Identificação: UFCR-RSM-RV-118-2022	Data da Vistoria: 07/10/2022
	Data do Relatório UFCR: 10/10/2022
Identificação do Contrato: CONTRATO SELT Nº 20/2021 – EDITAL CRI nº 0001/2020	
Objeto do Contrato: Concessão da infraestrutura de transporte do trecho da RSC-287, trecho Tabai – Santa Maria (km 28,03 ao km 232,54)	
Concessionária: Rota de Santa Maria - RSM	
Assunto: Vistoria Técnica Rotineira de Campo

ANEXO A – REGISTRO FOTOGRÁFICO COLETADO EM CAMPO (Não-Conformidades)

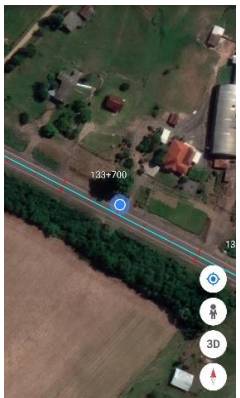
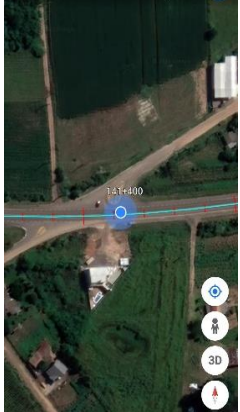
4		 <p>39,680725 -52,32927W -189,5 Vistoria de RSC 287 7 de out. de 2022 09:52:25</p>  <p>29,691099 -52,32836W -70,5 Vistoria de RSC 287 7 de out. de 2022 09:53:23</p>	<p>Necessidade de recomposição de bueiro e ala, bem como limpeza para permitir o escoamento livre da água.</p> <p>Há trinca de grande abertura na ala do bueiro situado a leste</p>	091+560	Oeste/ Leste
5		 <p>29,687375 -52,44685W -50,NE Santa Cruz do Sul Vistoria de RSC 287 7 de out. de 2022 10:17:02</p>  <p>29,687315 -52,44703W -50,NE Santa Cruz do Sul Vistoria de RSC 287 7 de out. de 2022 10:17:17</p>	<p>Entulhos e lixo sobre a faixa de domínio</p>	104+260	Oeste
